Koszalin, 05.11.2024 r.

dotyczy: Przetargu nieograniczonego nr TP.382.103.2024 JK – sprzętu medycznego jednorazowego użytku do stosowania w Oddziałach Anestezjologii i Intensywnej Terapii

Na podstawie art. 135 ust. 2 ustawy z dnia 11 września 2019 r. Prawo zamówień publicznych (Dz.U.2024.1320 t.j.) udzielam wyjaśnień na zadane pytania:

PYTANIE NR 59: dotyczy części nr 35 poz. 2

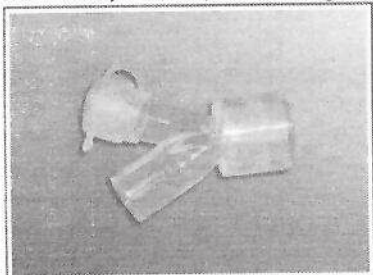
„Czy Zamawiający dopuści zamiast dotychczasowego parametru:

„Utrzymuje system zamknięty także podczas bronchoskopii i pobierania próbek. [...] W zestawie znajdują się także jednorazowa nasadka samouszczelniająca do bronchoskopii oraz nasadka ochronna do cewnika do odsysania do wykonania bronchofiberoskopii.”

produkt równoważny o poniższych parametrach:

„Sterylny adapter do zamkniętych systemów do odsysania z rurek intubacyjnych i tracheostomijnych, umożliwiający prowadzenie bronchoskopii bez konieczności rozłączenia układu. Adapter posiada: - obrotowy łącznik do podłączenia do rurek intubacyjnych/tracheostomijnych; - port do wprowadzania bronchofiberoskopu posiadający wewnętrzną, silikonową, samo-uszczelniającą się zastawkę dwupłatkową oraz nasadkę na zawieszce do zamknięcia i uszczelnienia portu; - złącza 15M-15F. Możliwość stosowania adaptera przez min. 72h potwierdzona oświadczeniem od producenta. Opakowanie: folia-papier. Na opakowaniu etykieta z datą ważności, nr serii, nr katalogowy. Produkt bez zawartości lateksu i DEHP.”

Zgodnie z SWZ.

PYTANIE NR 61: dotyczy części nr 29

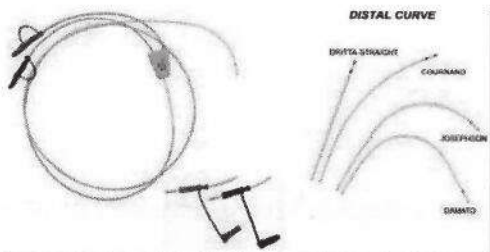
„Zwracam się do Zamawiającego o dopuszczenie produktów konkurencyjnych o następujących parametrach:

Pozycja 1 Elektrody do czasowej stymulacji serca 5 F i 6 F o długości 120 cm sterylna, jednorazowego użytku, apirogenna, nietoksyczna, wykonana ze specjalnego materiału biokompatybilnego, dającego dobry kontrast w obrazowaniu rentgenowskim. Dostępne krzywizny MPA i MPB

Pozycja 2 Introducery do wprowadzania elektrod 5 F, 6 F, 7 F, 8 F o długości 11cm do wprowadzania elektrod z zastawką, sterylny (w skład zestawu wchodzi: przewodnik, igła prosta z osłonką, koszulka z zastawką i portem bocznym, rozszerzacz).

Proponowane wyżej produkty znane od lat i stosowane były przez Zamawiającego podczas ostatnich umów.”

Zamawiający dopuszcza.

PYTANIE NR 72: dotyczy części nr 11 poz. 1

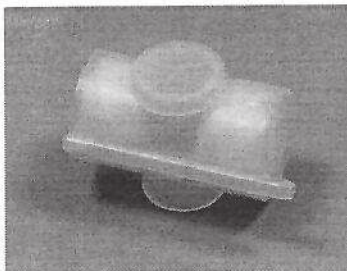
„Czy Zamawiający dopuści worki do godzinowej zbiórki moczu z drenem o długości 120cm, pozostałe parametry zgodnie z SWZ?”

Zamawiający dopuszcza.

PYTANIE NR 133: dotyczy części nr 35 poz. 1

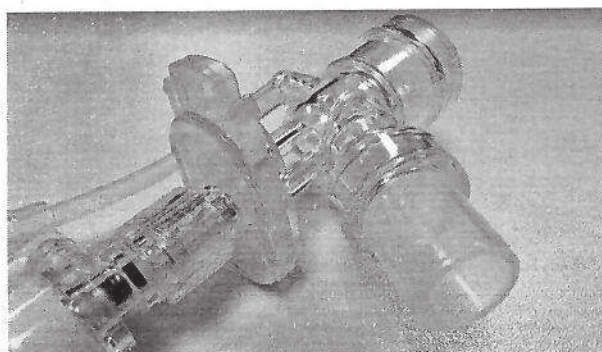
„Czy Zamawiający dopuści zamiast „obrotowego portu” – przesuwaną zastawkę pacjenta, zapewniającą odizolowanie jego dróg oddechowych, kiedy odsysanie nie jest potrzebne, a także bezpieczne przepłukiwanie systemu.

„Zastawka jednokierunkowa, przesuwana, oddzielająca cewnik od układu oddechowego pacjenta po usunięciu go z rurki, zapewniająca szczelność zestawu i zapobiegająca wypływowi płynów podczas płukania cewnika. Blokada cewnika poprzez przesuw, pozostałe parametry zgodnie z swz?
